# 大間原子力発電所

敷地ごとに震源を特定して策定する地震動のうち  
内陸地殻内地震の地震動評価に関する  
審査資料の修正について

2024年3月15日  
電源開発株式会社

# 地震動解析の入力ミスにかかわる評価結果の誤りの修正について

## 断層モデルを用いた手法による地震動評価結果 【④ 短周期レベルの不確かさケース 応答スペクトル】

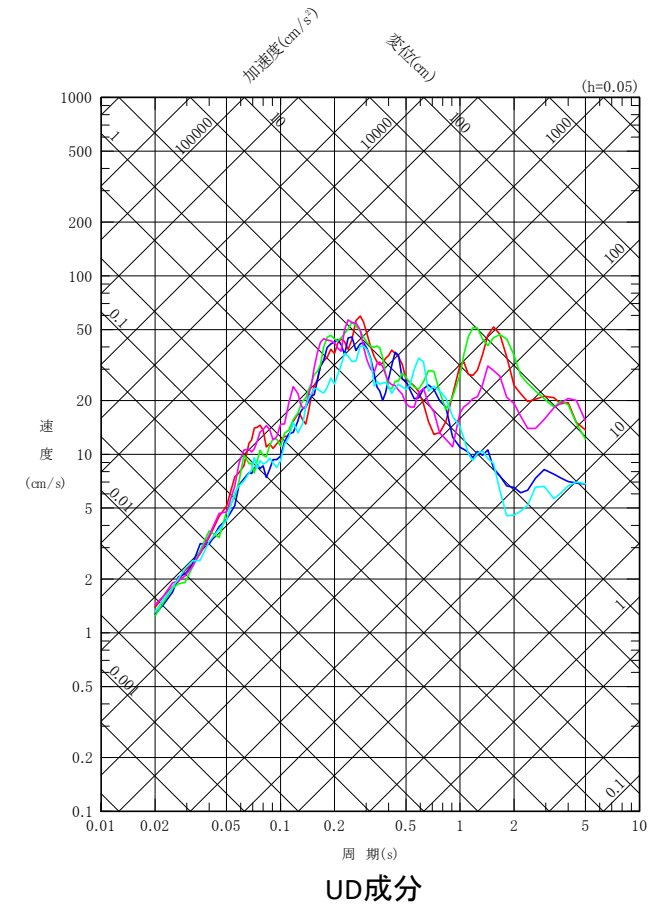
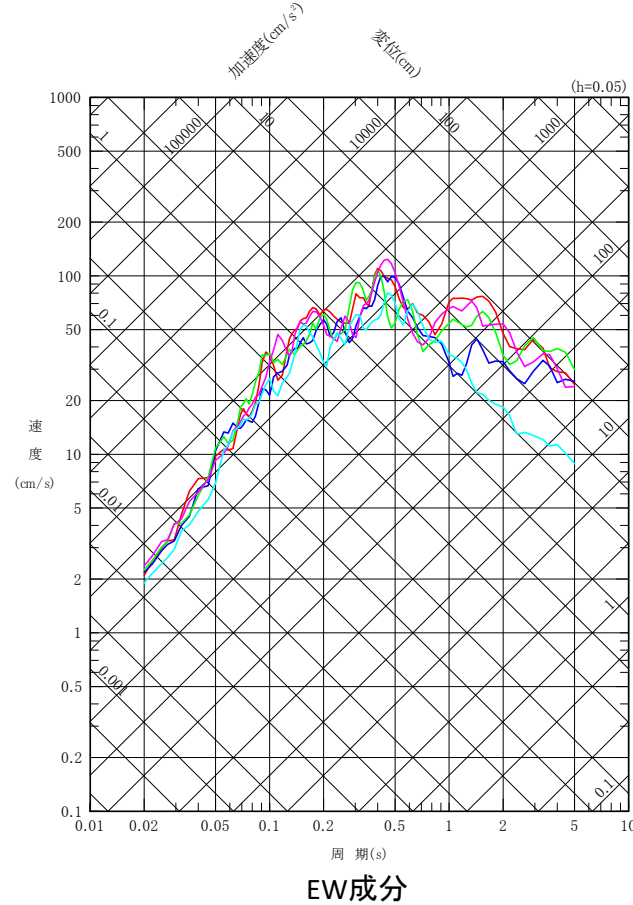
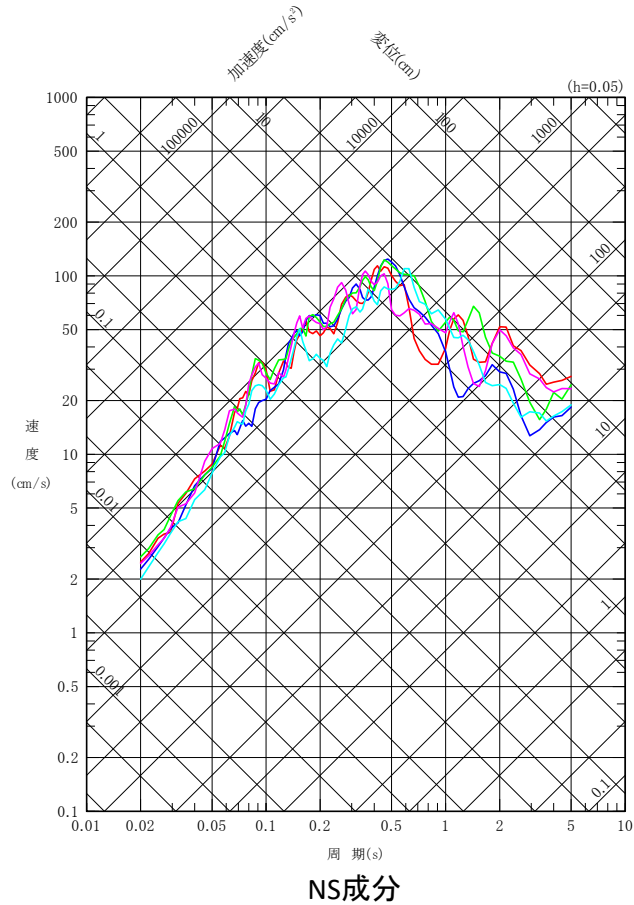
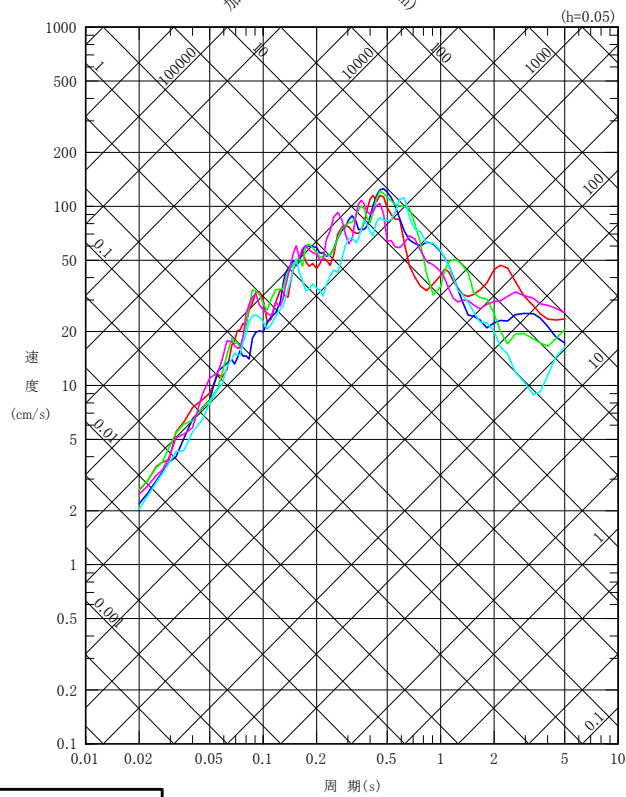
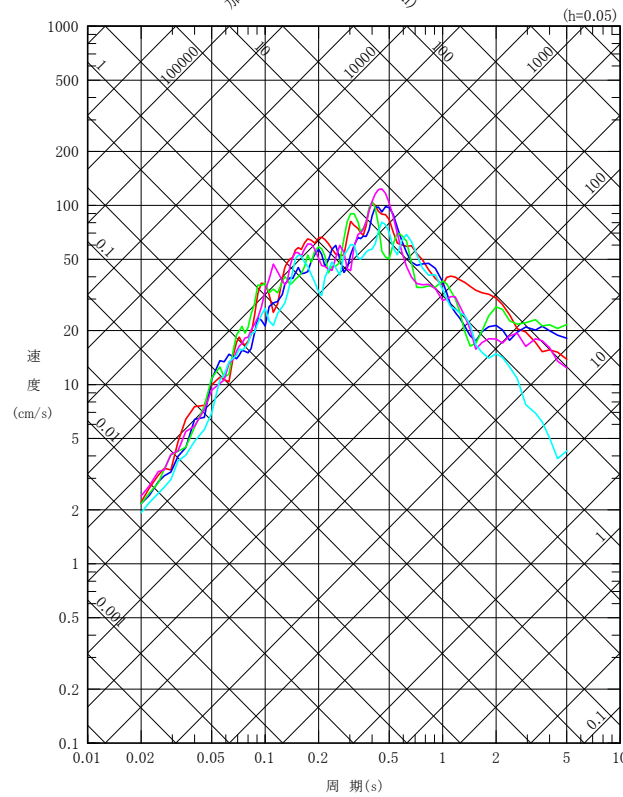
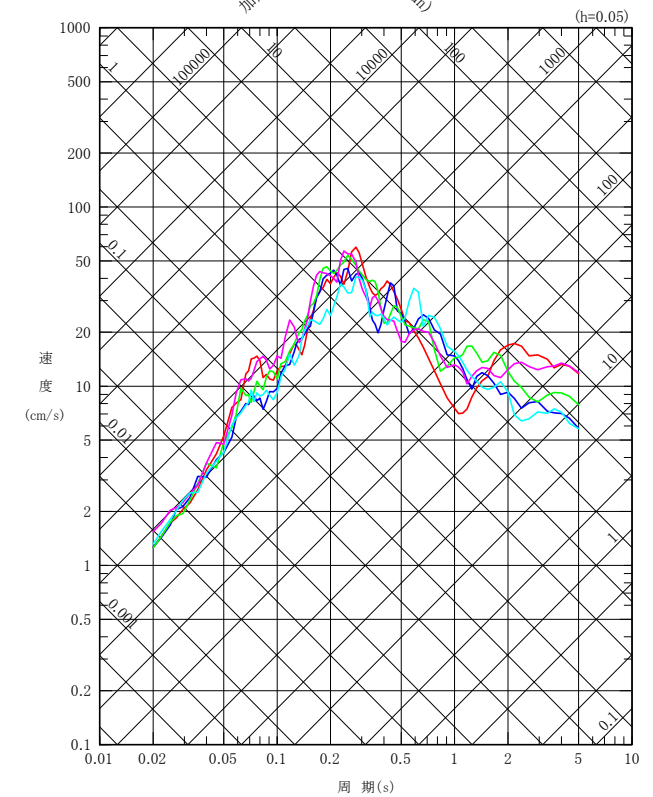
地震動解析の入力ミスにかかわる  
評価結果の誤りを修正した。

## 断層モデルを用いた手法による地震動評価結果 【④ 短周期レベルの不確かさケース 加速度時刻歴波形】

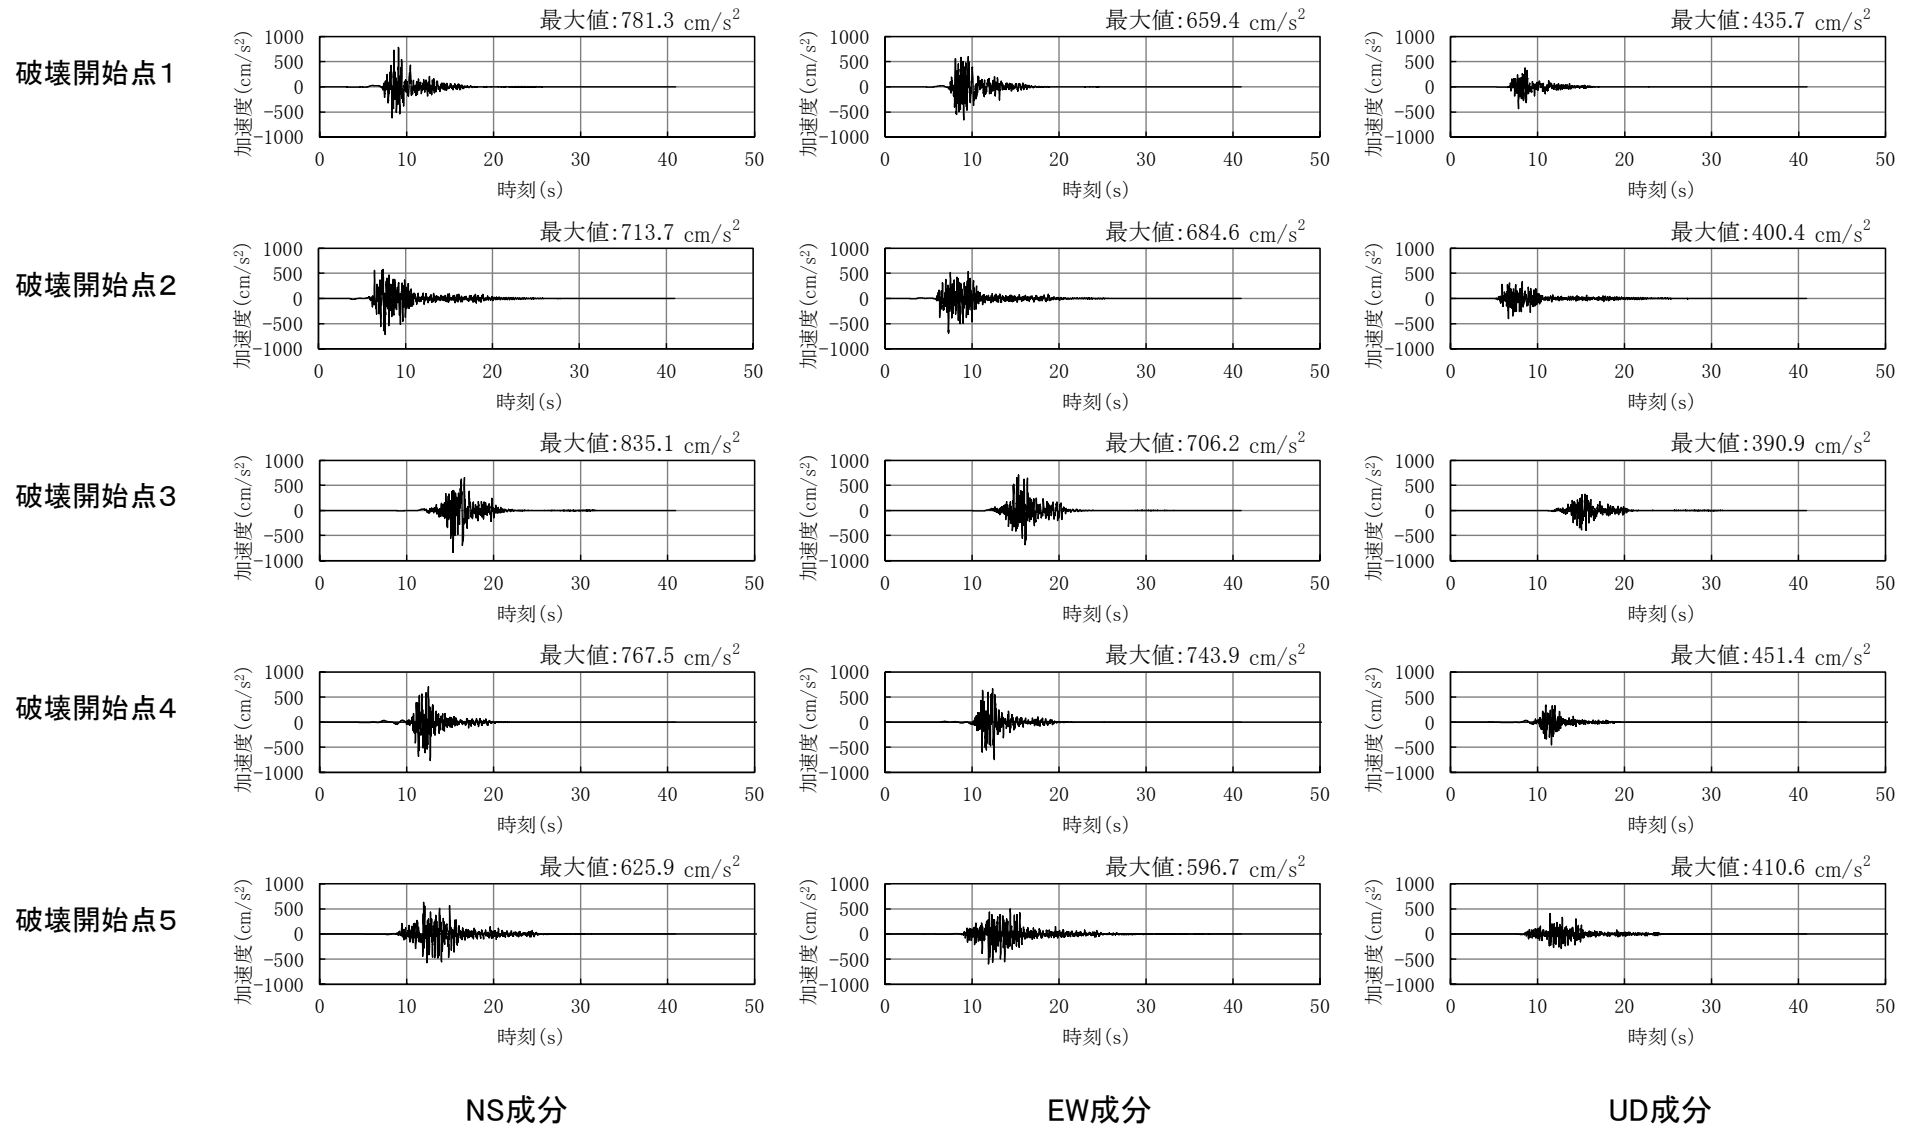
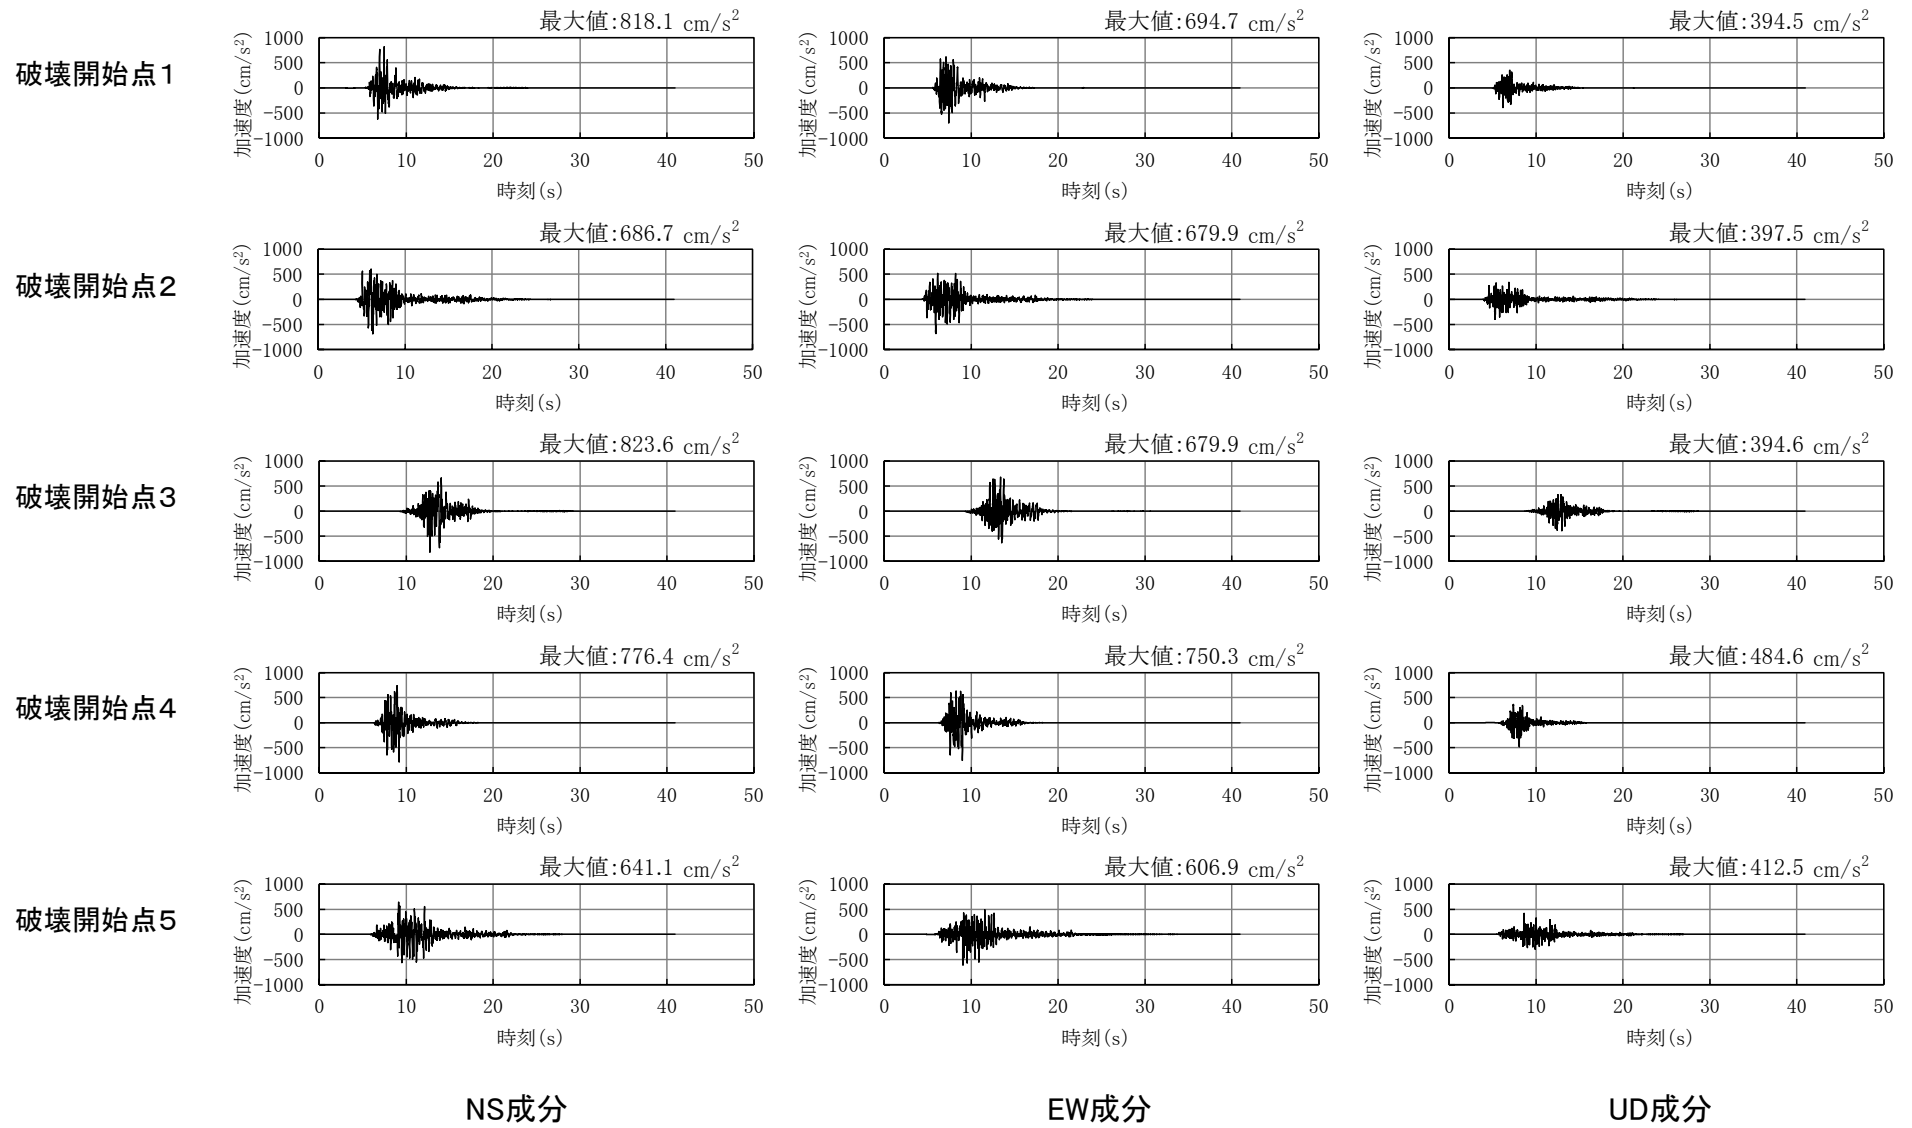
地震動解析の入力ミスにかかわる  
評価結果の誤りを修正した。
